DODATEČNÉ INFORMACE Č. 12122014

Obec Bouzov

„Multifunkční sportovní areál v Bouzově“

č. D.01

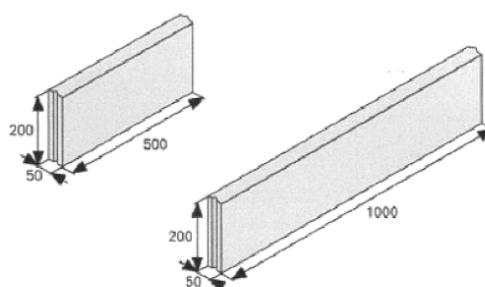
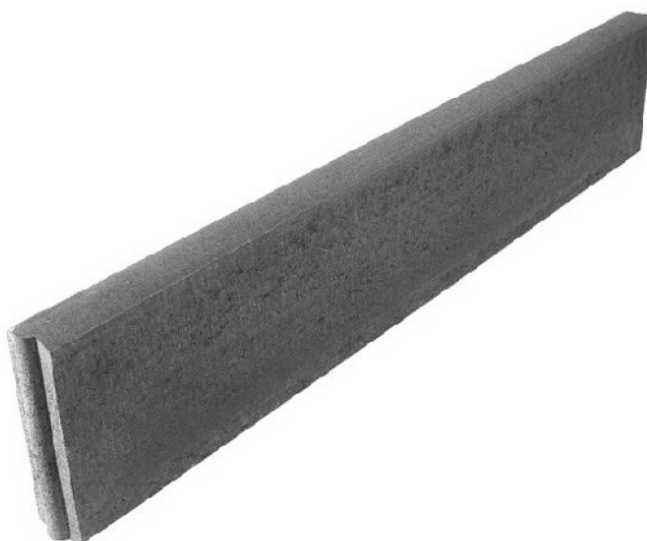
V objektu „SO 09 Drobná architektura“ jsou položky č. 17 a č. 18 (obrubník prvek a fitness) odkázány na technickou specifikaci. V technické specifikaci chybí popis (rozměry+materiál) požadovaných obrubníků. Žádám zadavatele o doplnění specifikace k položkám č. 17 a č. 18

Rádi bychom se zeptali na položky v rozpočtu drobná architektura – jedná se o položky obrubník prvek a obrubník fitness – v položce je napsáno viz specifikace, ale specifikaci jsme nenašli – můžete tyto prvky specifikovat?

název	výměra:
Klasický parkový betonový obrubník	179 bm

Betonové obrubníky jsou trvale impregnovány proti znečištění a pro zvýšení odolnosti povrchu.

- rozměr 500 x 50 x 200
- alt. rozměr 1000 x 50 x 200 (pro dlouhé rovné úseky)
- barva přírodní šedá (beton)
- obrubníky budou kladeny do betonového lože s betonovou boční opěrou

POVRCH TLUMÍCÍ PÁD - KAČÍREK

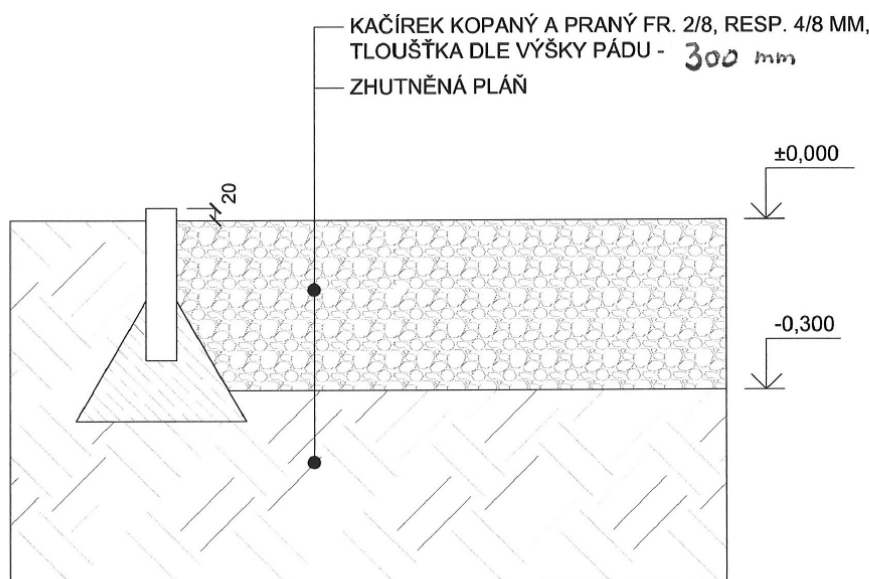
Měl bych dotaz ohledně objektu SO 09 položka č. 15 povrch tlumící pád nemohu najít specifikaci

POZNÁMKA č. 1 TLOUŠŤKA KAČÍRKU DLE ČSN 1176 -01, T.J. DLE MAXIMÁLNÍ VÝŠKY PÁDU Z HERNÍHO PRVKU.
VÝŠKA PÁDU ≤ 2000 mm - TLOUŠŤKA KAČÍRKU 300 mm,

POZNÁMKA č. 2 JE DOPORUČENO PŘEHUTNĚNÍ ZÁKLADOVÉ PLÁNĚ - ZEMINOVÉ DESKY NA HODNOTU
MODULU PŘETVÁRNOSTI $R_o = 40-60 \text{ MPa}$

POZNÁMKA č.3 ROZPROSTŘENÍ KAČÍRKU V DOPADOVÉ PLOŠE BUDE PROVEDENO AŽ PO INSTALACI
HERNÍHO PRVKU
